Avis d'Inter-Environnement Bruxelles

Enquête publique sur le projet de siège Infrabel Demande de permis PU 52793

17/06/2024

Figure 248 : Vue du site en situation projetée, sans le projet de la SNCB, depuis la place Poelaert (source : Artbuild)

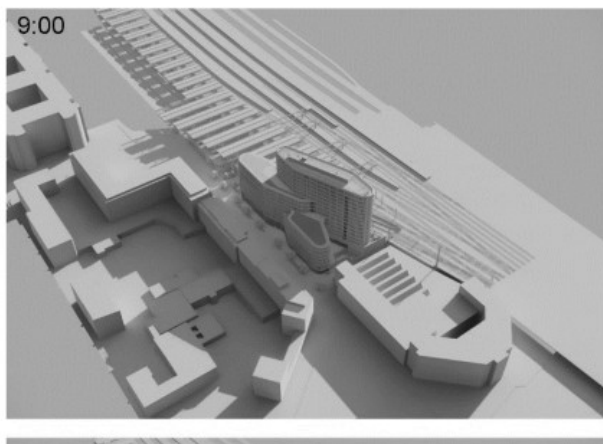
Soit il bouche les perspectives, soit il est invisible en raison de sa position en fond de vallée :

Mais contrairement à ce que dit l'EI (p 306 : « L'analyse des perspectives a montré que le projet répond à son objectif de signal urbain puisqu'il est visible depuis les rues alentour. »), jamais il n'arrive à jouer son rôle de signale qui motive pourtant la dérogation importante au RRU. Contrairement à la tour du Midi.

Figure 85 : Localisation des arrêts de bus, car et taxis au niveau de la rue de France

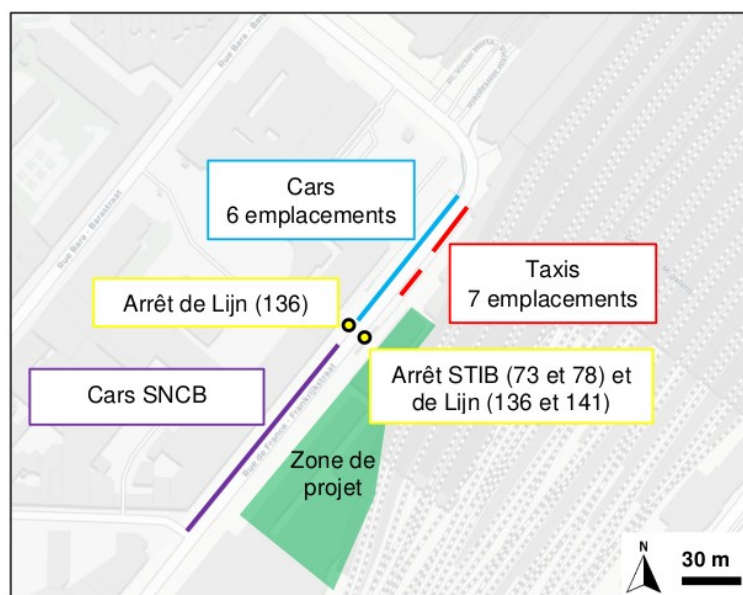
Rappelons que le CRU 7 requalifiait la rue de France en «rue jardin» et proposait sa mise à sens unique dans le sens Bara/Vétérinaire. A l'époque, IEB avait questionné la compatibilité de cet objectif avec le fait que cet axe est considéré comme un axe confort poids lourds (selon le Plan Régional de Mobilité Good Move, la présence du hub bus internationaux /shuttles (6 emplacements sur environ 80 mètres), des taxis, la relocalisation du catering SNCB et la relocalisation des activités d'Infrabel. En cas de travaux ou d'incidents majeur sur le réseau (déraillement, incendie, etc.) qui empêchent un train voyageur de circuler, des navettes SNCB sont prévues également sur la rue de France. Le RIE du CRU (p. 191) demandait d'être très attentif à cet aspect des choses dans les futures études.

Il semble y avoir une incohérence flagrante entre les objectifs du CRU et la densité développée par les projets en cours et leur impact sur la mobilité.
